PI 2124

PRODUCT INFORMATION

ИЗМЕНЕНИЕ КОНСТРУКЦИИ ГИЛЬЗ ЦИЛИНДРА ДЛЯ SCANIA DC09/DC13

Рис. 1: Старое исполнение
Тов. № изделия 89 911 110

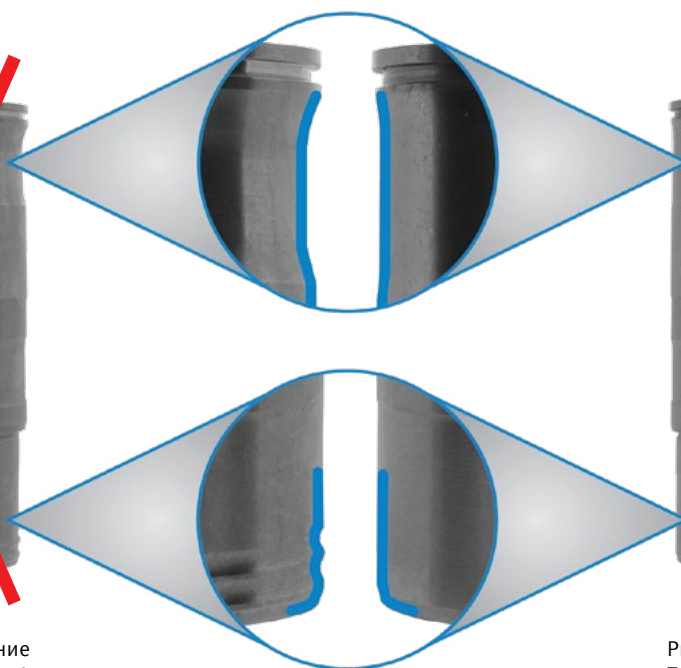
В конструкцию гильзы цилиндра (Тов. № изделия 89 911 110) были внесены изменения. Наружный контур нового варианта (Тов. № изделия 89 939 110) был изменен в двух местах. Эти улучшения снижают частоту появления кавитации и увеличивают таким образом срок службы гильз цилиндра. Функциональные размеры не изменились и старое исполнение по-прежнему может использоваться.

Кавитация — это физическое явление, при котором в жидкости возникают и снова схлопываются мелкие пузыри пара. Схлопывание таких пузырей вызывает гидравлические удары, действующие на наружную стенку гильз цилиндра. Такие удары могут привести к увеличению износа поверхности и, как следствие, сократить срок службы.
